Rogaland fylkeskommune
Seksjon for kulturarv

Vår ref.: 23.212
Deres ref.:
Stavanger, 21.10.2023

Varsel om oppstart av planarbeid – detaljregulering, gnr. 86 bnr. 54 mfl., Håvøy Sør- Husøy – Karmøy kommune – Plan-id 2023005

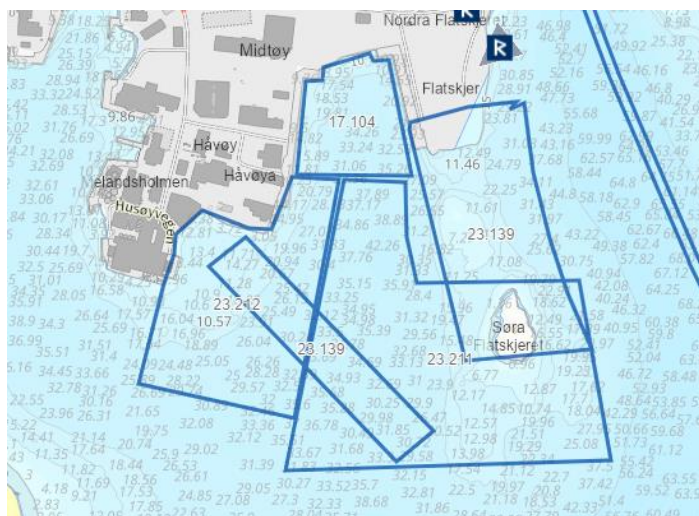
Stavanger maritime museum vurderer sjøarealene innenfor planområdet til å ha potensiale for funn av automatisk fredete kulturminner og skipsfunn. Området rundt Husøy er omgitt av automatisk fredete kulturminner og et unikt kulturhistorisk miljø av nasjonal og internasjonal verdi både på land og i sjø. Karmsundet har vært hovedkystled i historisk og forhistorisk tid.

Stavanger maritime museum varslet 21.08.2023 krav om arkeologisk registrering angående søknad om flytting av utslippsledning, gnr. 86 bnr. 248 på Husøy (sak nr. 23.139 i figur). Ettersom dette sjøarealet overlapper plan-id 2023005 og plan-id 2023004, bør denne inngå i samme registrering.

Vi kommer til å kreve å få gjennomført en arkeologisk registrering for å avklare forholdet til fredete kulturminner før vi kan gi vår uttalelse til planen. Kravet vil først kunne bli reist når planen kommer på offentlig ettersyn. Vi anbefaler forslagsstiller å få gjennomført registreringen på et tidlig tidspunkt slik at kulturminnehensynet kan ivaretas hensiktsmessig, og slik at planstiller får forutsigbarhet i planleggingen.

Av praktiske og kostnadmessige årsaker anbefales det å samkjøre arkeologisk registrering av plan-id 2023005 og plan-id 2023004.
